**"AMPLIACIÓN Y REFACCIÓN - S.A.M.Co GOBERNADOR CRESPO"  
GOB. CRESPO - DPTO. SAN JUSTO - PCIA. DE SANTA FE**

**CIRCULAR ACLARATORIA N° 1 (CON CONSULTA)**

## DETALLE REVESTIMIENTO APERCHADO LAMINADO PLASTICO SIMIL MADERA

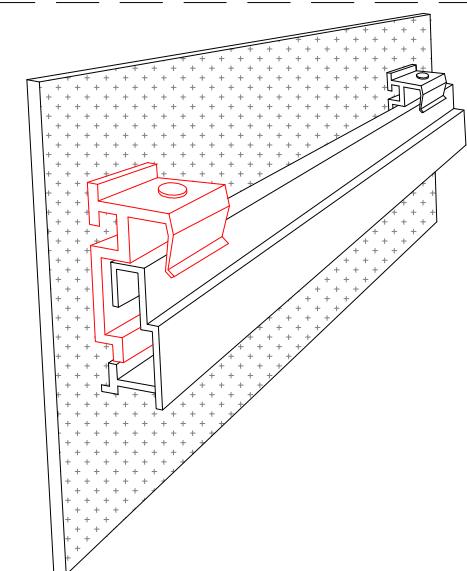
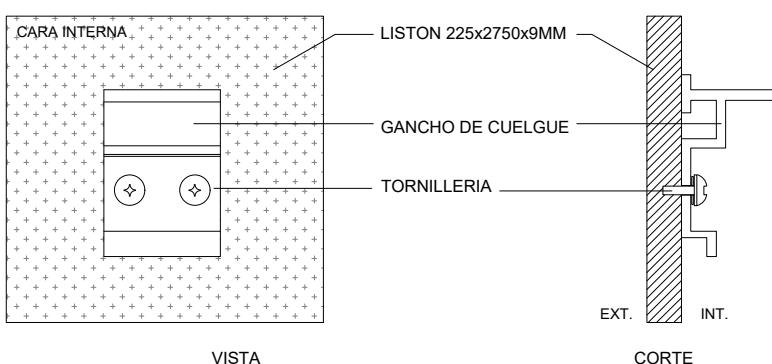
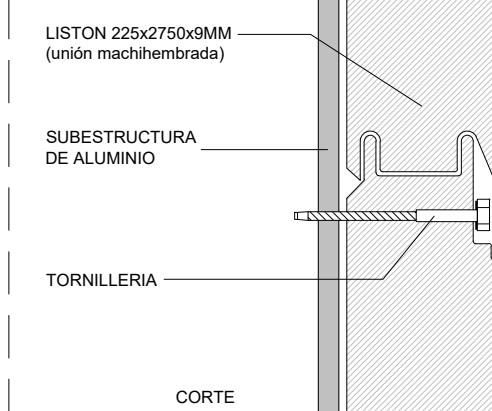
**Consulta Nº 3:** Se solicita detalle y mayor especificación respecto al revestimiento aperchado del laminado plástico que se solicita por pliego.

**Respuesta:** Será posible modificar la estructura siempre que la propuesta se presente acompañada de la documentación gráfica y técnica correspondiente, incluida la memoria de cálculo, y que la misma sea evaluada y aprobada. Se adjunta plano de detalle del revestimiento aperchado.

DESARROLLO: 2.65 m / H = 2.60m

DETALLE REVESTIMIENTO APERCHADO LAMINADO PLASTICO SIMIL MADERA  
TIPO "CEREZO ARGENTINO COD. 5014  
DE KARIKAL O EQUIVALENTE.  
PLACAS TIPO TOP WALL DE KARIKAL o EQUIVALENTE

1 - DETALLE FIJACIÓN OCULTA: COLGADA

2 - DETALLE FIJACIÓN OCULTA
